Nachträgliche Verfahren zum Gewässerausbau an Gewässern III. O. im Stadtgebiet von Simbach a.I.

Hitzenauer Bach

Übersichtslageplan
TEKTURPLAN (2)

Plannummer: 01_ÜLP

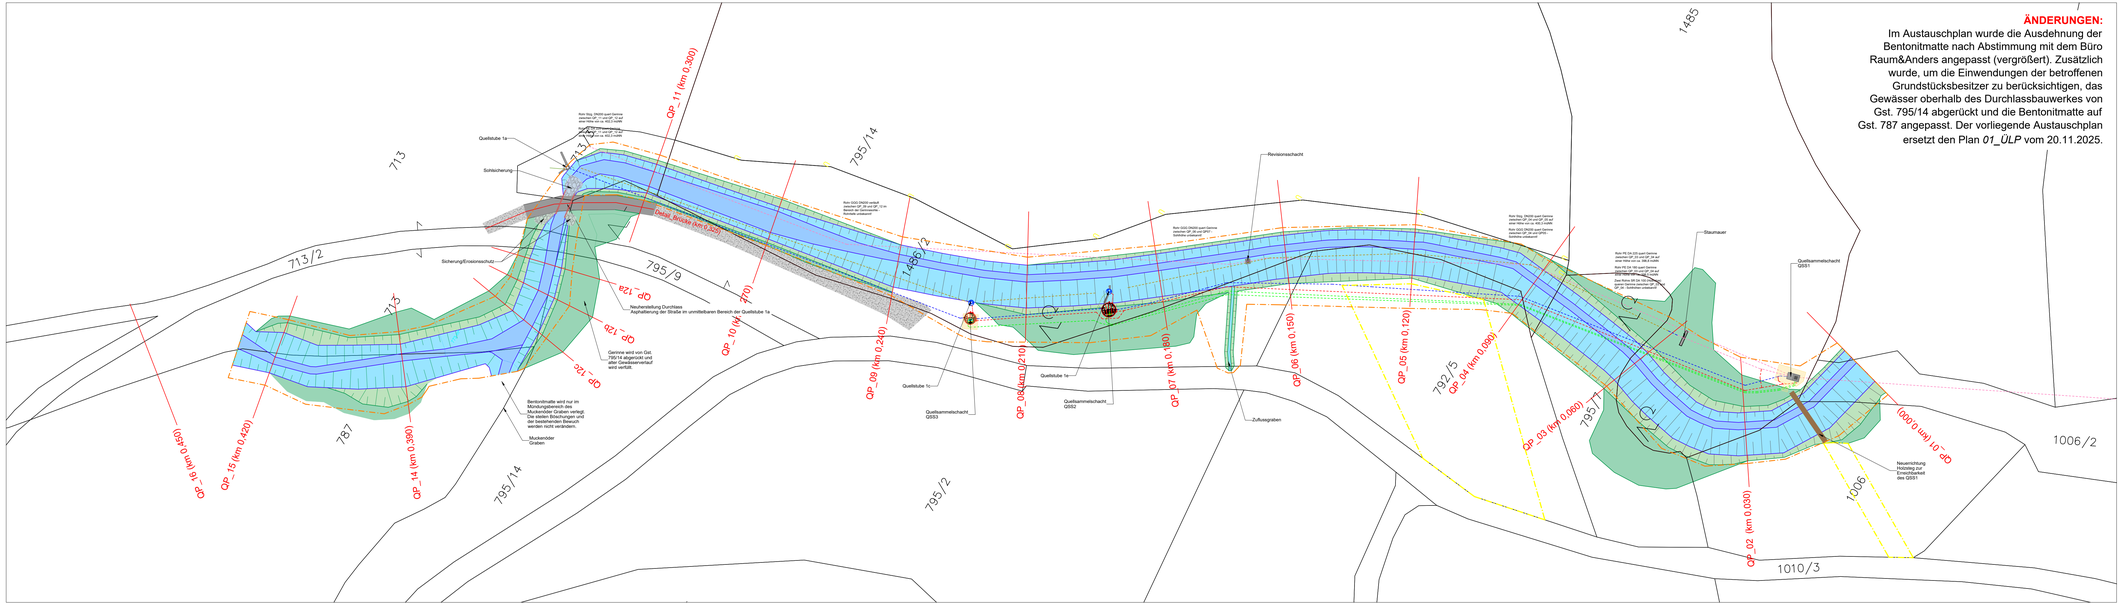
ÄNDERUNGEN:
Im Austauschplan wurde die Ausdehnung der Bentonitmatte nach Abstimmung mit dem Büro Raum&Anders angepasst (vergrößert). Zusätzlich wurde, um die Einwendungen der betroffenen Grundstücksbesitzer zu berücksichtigen, das Gewässer oberhalb des Durchlassbauwerkes von Gst. 795/14 abgerückt und die Bentonitmatte auf Gst. 787 angepasst. Der vorliegende Austauschplan ersetzt den Plan *01_ÜLP* vom 20.11.2025.
